NL.IMRO.0342.BPLG0050-0201

**BETREFT** zienswijze ontwerpbestemmingsplan 'Birkstraat 134'

Onlangs is bekend gemaakt dat bovengenoemd plan ter inzage ligt. Van de mogelijkheid om een zienswijze in te dienen maakt [REDACTED] (hierna: [REDACTED]) bij deze graag gebruik. Binnen de grenzen van het nu ter inzage liggende ontwerpbestemmingsplan bevindt zich de bovengrondse 150 kV hoogspanningsverbinding "Utrecht Lage Weide – Soest" die in eigendom en beheer is van [REDACTED].

Afbeelding 1: situering van onze hoogspanningsverbindingen (bron: GEO-informatiesysteem [REDACTED])

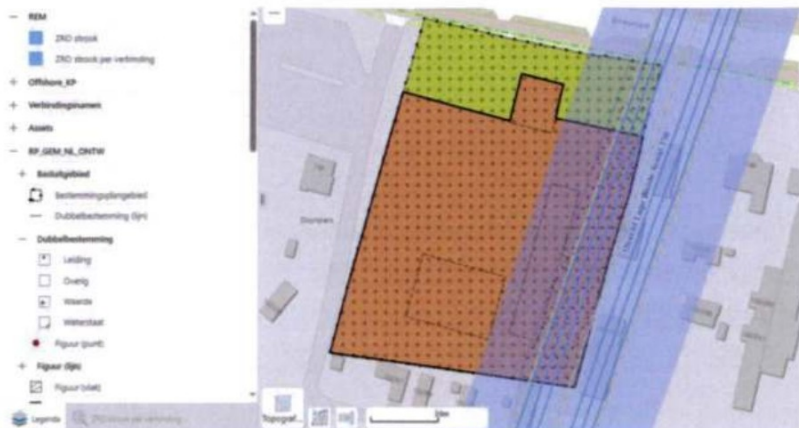
Op de verbeelding is de dubbelbestemmingen van de bovengrondse 150 kV hoogspanningsverbindingen "Utrecht Lage Weide – Soest" te smal weergegeven. Hierdoor geldt voor een te klein gebied geen aanvullende regels dan noodzakelijk is vanuit oogpunt van veiligheid en leveringszekerheid. Op de verbeelding hebben de dubbelbestemmingen een totale breedte van 30 m (15 m aan weerszijden van het hart van de verbinding). In werkelijkheid moet de dubbelbestemming een totale breedte hebben van 55 m (22,50 m aan weerszijden van het hart van de verbinding). Wij verzoeken u de belemmerde strook van deze hoogspanningsverbindingen aan te passen op de verbeelding.

Voor uw informatie is een kaartje (zie afbeelding 1) uit ons netbeheersysteem met de situering van onze hoogspanningsverbindingen bijgevoegd. De blauwe strook is de benodigde dubbelbestemming voor onze bovengrondse hoogspanningsverbinding.
